RECURSO

Ref.: Notificação de Exigências N° 837/2021

Em referência à Notificação de Exigências N° 837/2021, datada de 31/03/2021, relativa ao projeto de reforma do edifício sede da ANM – Agência Nacional de Mineração, localizada à SAUN Quadra 1 PJ B, Plano Piloto, em Brasília – DF, interposmos recurso à seguinte exigência:

Fig. 2 - Detalhe do sistema de proteção em planta, 1º pavimento

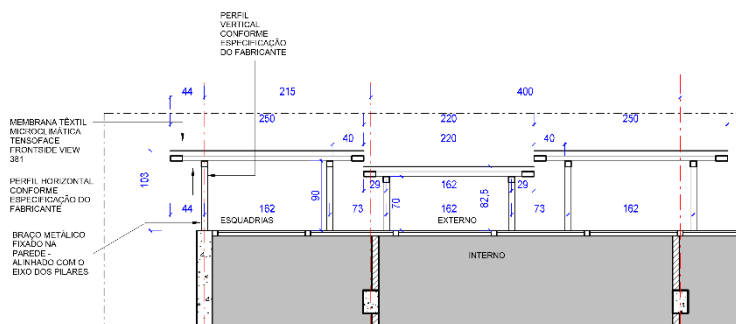
02. Retirar elemento da fachada em área pública, uma vez que não há previsão legal;
Art. 41 do Decreto nº 39.272/2018 e suas alterações.

O projeto que apresentamos prevê a instalação de um elemento de proteção de fachadas através de sistema microclimático com membrana têxtil perfurada e tensionada. O elemento tem a função de minimizar os problemas de conforto térmico, desgaste de mobiliário e ofuscamento das superfícies de trabalho nas fachadas Leste e Oeste, que foram construídas originalmente com esquadrias de piso ao teto no volume principal, do 1º ao 3º pavimento. A membrana ainda é produzida de maneira a permitir a ventilação e a visibilidade, ao mesmo tempo que minimiza a incidência de radiação solar.

Entendemos que, conforme os trechos extraídos das legislações aplicáveis, não há qualquer definição que oriente a execução dos elementos de maneira diferente da proposta ou qualquer restrição à maneira como os elementos foram projetados, em função de seu uso exclusivo e explícito na proteção solar, por se tratarem de um elemento técnico e não meramente de composição estética e por não se tratar de elemento construtivo ou estrutural da construção.

Dessa maneira, solicitamos que reavaliem essa exigência e colocamo-nos à disposição para quaisquer esclarecimentos que sejam necessários.

Fig. 3 - Seção Típica da Fachada 1º ao 3º Pavimento

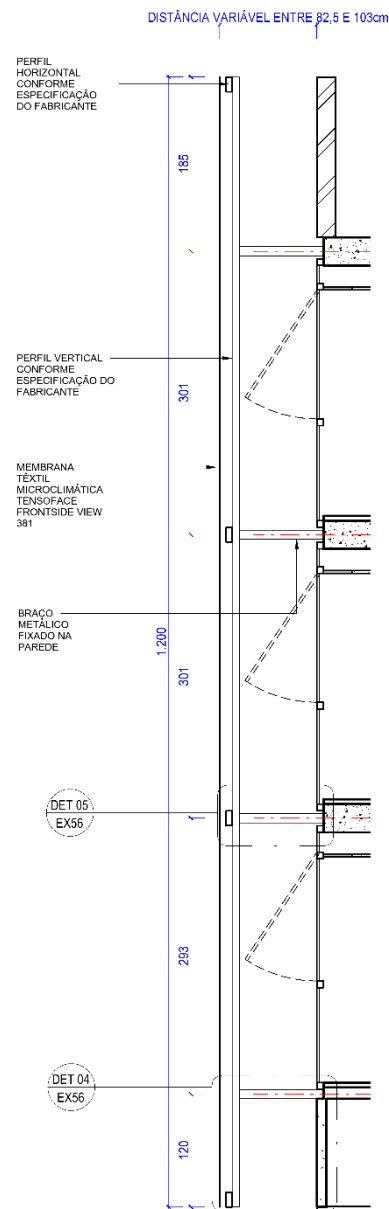
Por se tratar de uma edificação já construída e consolidada desde a década de 70, o sistema está sendo previsto de maneira a minimizar o impacto na estrutura, criando um elemento esteticamente integrado à paisagem e que ainda permita o completo funcionamento das esquadrias máximo-ar que compõem a fachada, com abertura para fora, com a parte mais externa das peças variando entre 82,5 e 103cm em relação ao plano externo da fachada.
